TRANSPORDIAMET

Meie 23.04.2025 nr 7.1-2/25/5680-2

**Kiili vald Vaela küla Kangru tee 25 kinnistu  
projekteerimistingimuste eelnõu  
kooskõlastamata jätmine**

Lisa: Väljavõtte ringristmiku eskiislahendusest (Teedeprojekt OÜ töö nr T03322 „Riigiteede 11115 Kurna – Tuhala)

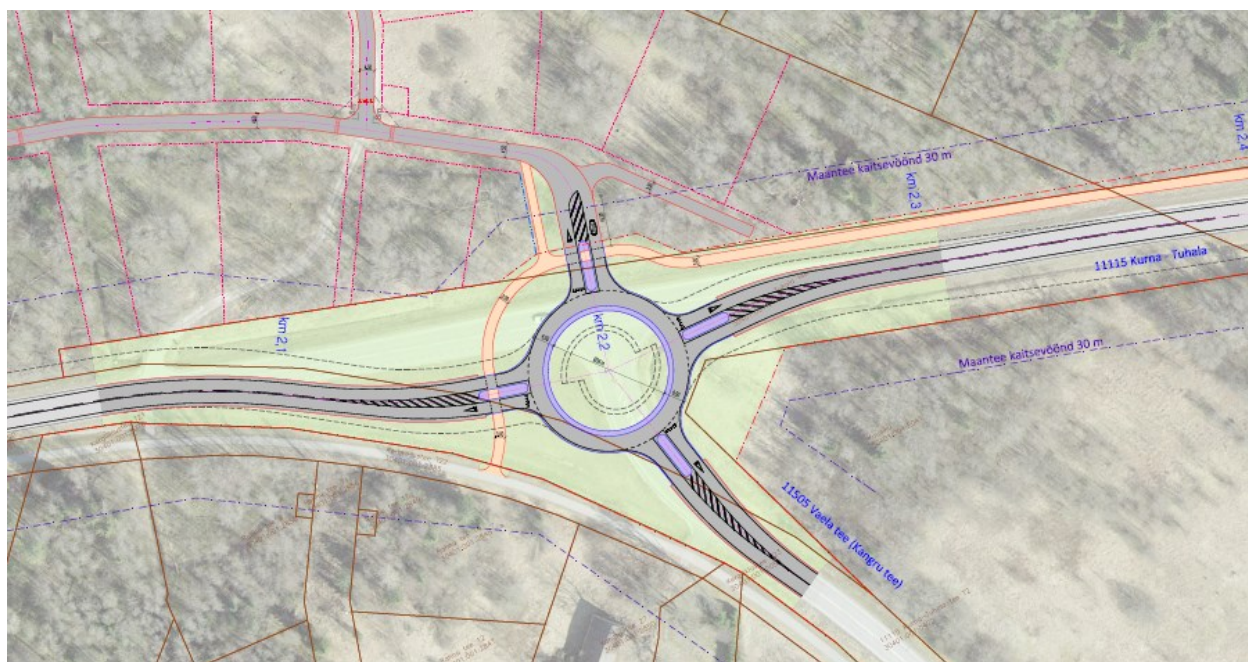
Kurna piirkonna ulatuslikust arendushuvist ja lisanduvatest tõmbekeskustest on riigitee 11115 Kurna–Tuhala ja Kurna liiklussõlme liiklussagedus järsult kasvamas, mistõttu Rae ja Kiili vald koostöös Transpordiametiga on tellinud riigiteele 11115 Kurna-Tuhala lõigus km 2,19-4,56 eskiislahenduse (edaspidi eskiis, Teedeprojekt OÜ töö nr T02022), mis tagab tervikliku liikluslahenduse ristmike läbilaskevõime ja ohutuse. Eskiislahenduse elluviimiseks on kohalike omavalitsuste ja ameti vahel sõlminud koostöökokkulepe, et eskiislahendus on sisendiks lähiümbruse planeerimisel. Eskiislahendust on täpsustatud riigitee nr 11115 km 2,2 ringristmiku osas Teedeprojekt OÜ tööga nr T03322 „Riigiteede 11115 Kurna - Tuhala ja 11505 Vaela tee ristmik“ (vt lisas väljavõtte eskiislahendusest). Täpsustatud lahenduse kohaselt on Kangru tee 25 kinnistu juurdepääs heakskiidu saanud ristmikualale, kus kinnistult vasakpööre välja Tallinna suunale on takistatud ja liiklusohtlik. Oleme seisukohal, et koostatud eskiislahendusega tuleb arvestada ja kaaluda tuleb Kangru tee 25 ja 27 kinnistute juurdepääsu tagamisel alternatiivseid lahendusi läbi detailplaneeringu koostamise.
